Opinia Nr 009583

wyników przeprowadzonych oględzin - ekspertyzy urządzeń grzewczo-kominowych

w budynku przy ul. Szczepych Szewców nr 13/3 w Wałbrzychu
dotycząca urządzeń grzewczo-kominowych używanych przez
B.O.K. Biały Kamień

SKIC ORIENTACYJNY

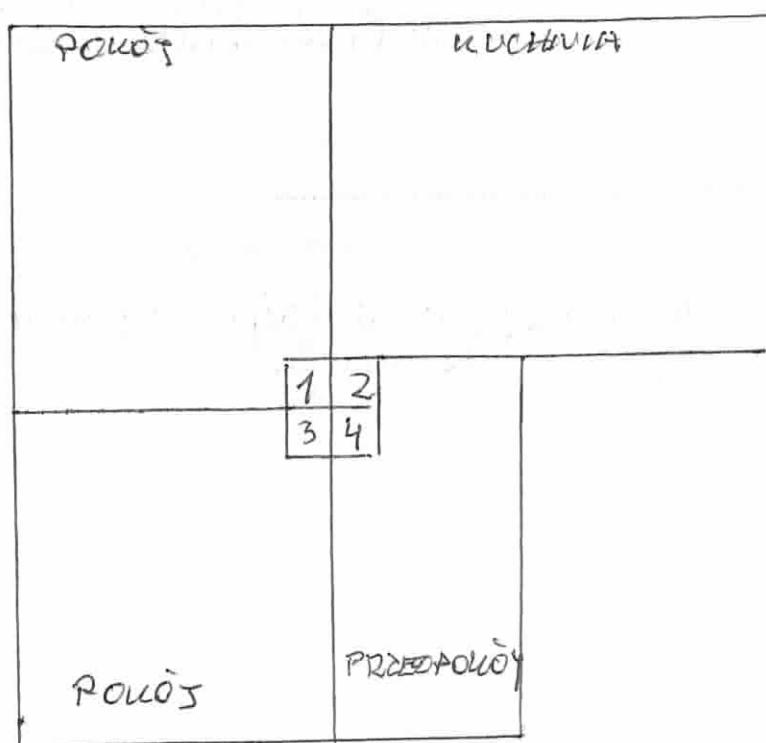
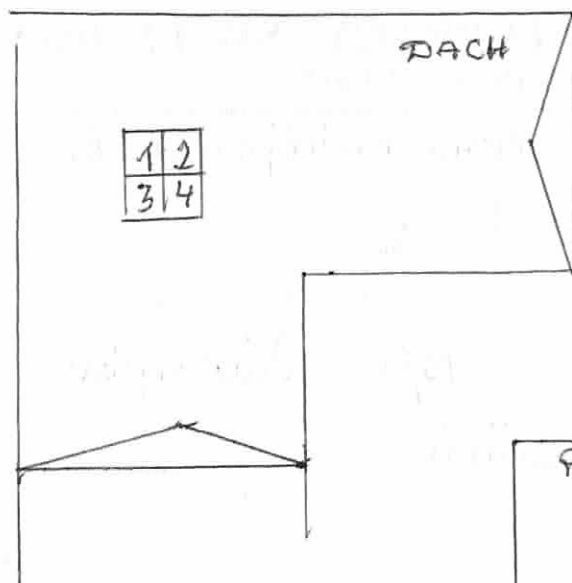
Istniejąca wentylacja wywiewna kuchni prawidłowa
w przewodzie nr. 2.

92KIC ORIENTACYJNY

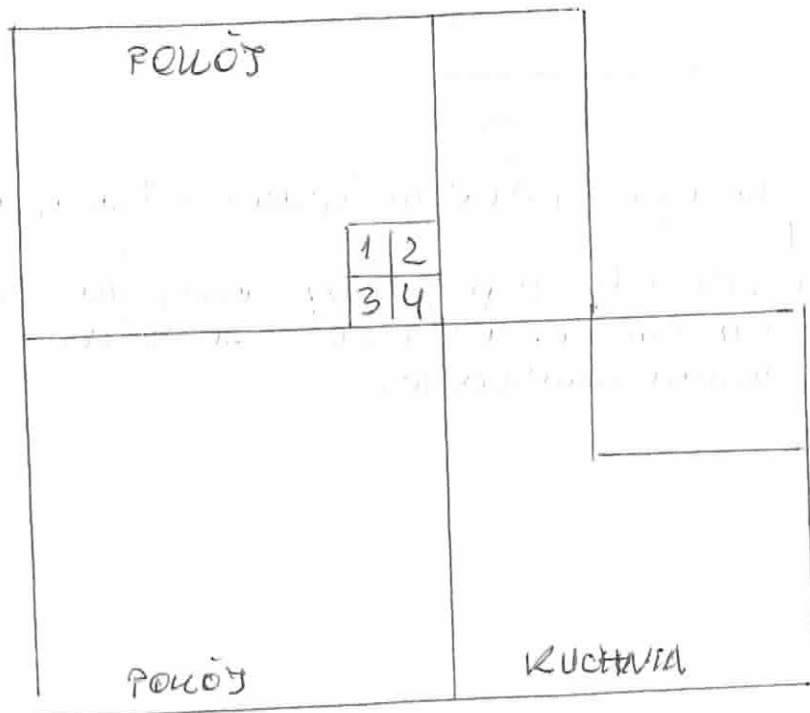
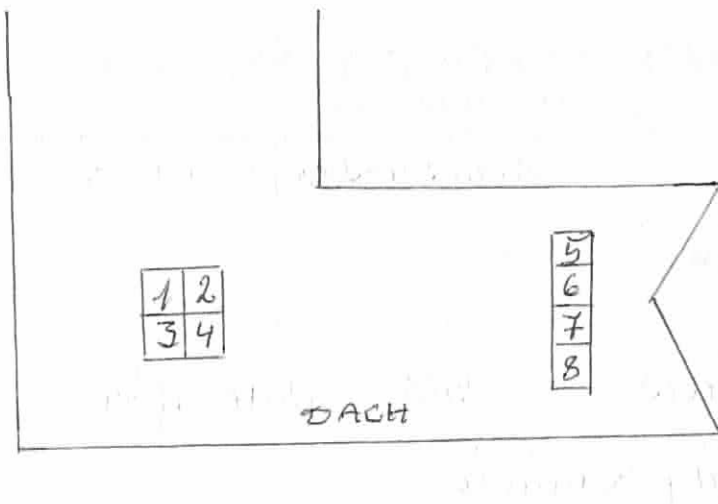
1. Wentylacja wypiewowa kuchenki istniejąca w przewodzie nr. 4.
2. Dla prawidłowego funkcjonowania urządzeń kominowych powinno być doprowadzone powietrze zzewądne poprzez urządzenia nawiewne.

SZUK ORIENTACYJNY

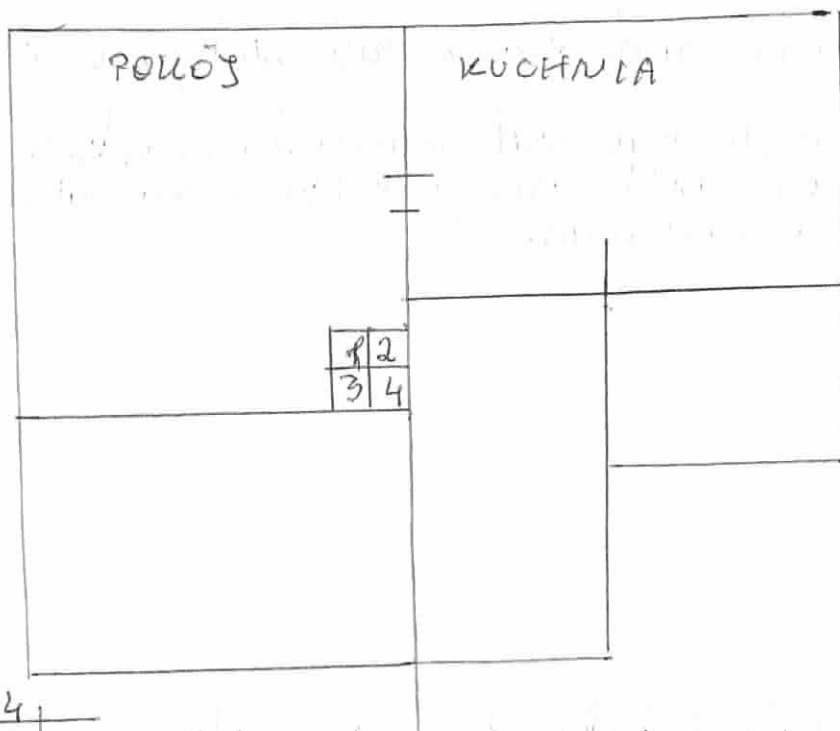
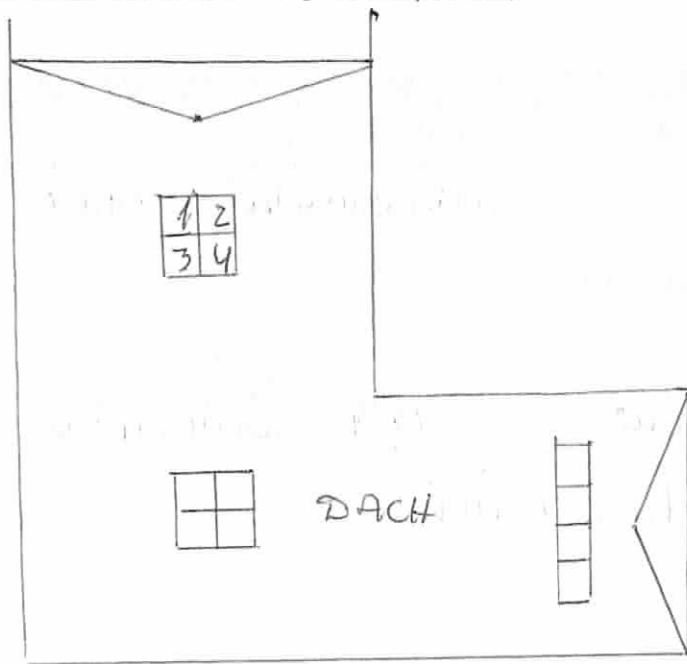
1. Wentylacja wywiewna kuchni istniejąca w przewodzie w.2
2. Dla prawidłowego funkcjonowania urządzeń kominowych powinno być dostarczone powietrze zzewentylizowane poprzez urządzenia nawiewne.

SKŁAD ORIENTACYJNY

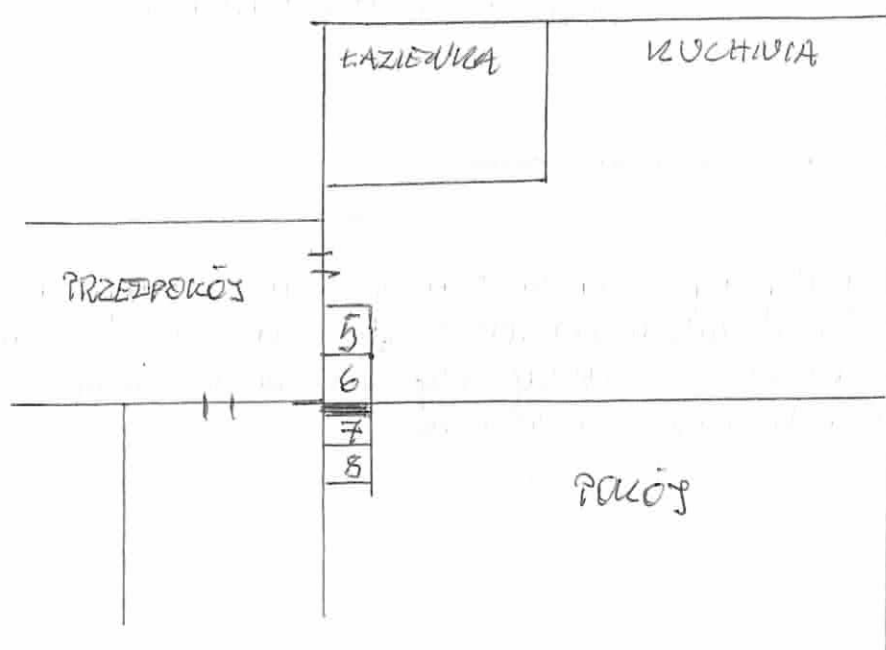
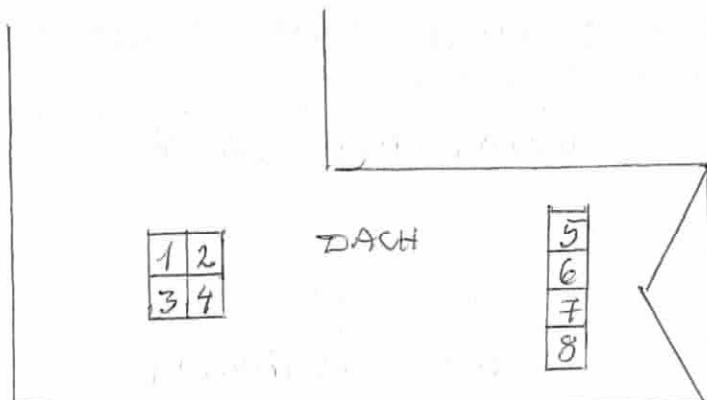
1. Wentylacja mechaniczna kuchni istniejąca w przewodzie nr 5
2. Dla prawidłowego funkcjonowania urządzeń kominowych zapewnić należy napływ powietrza z zewnątrz poprzez urządzenia nawiewne
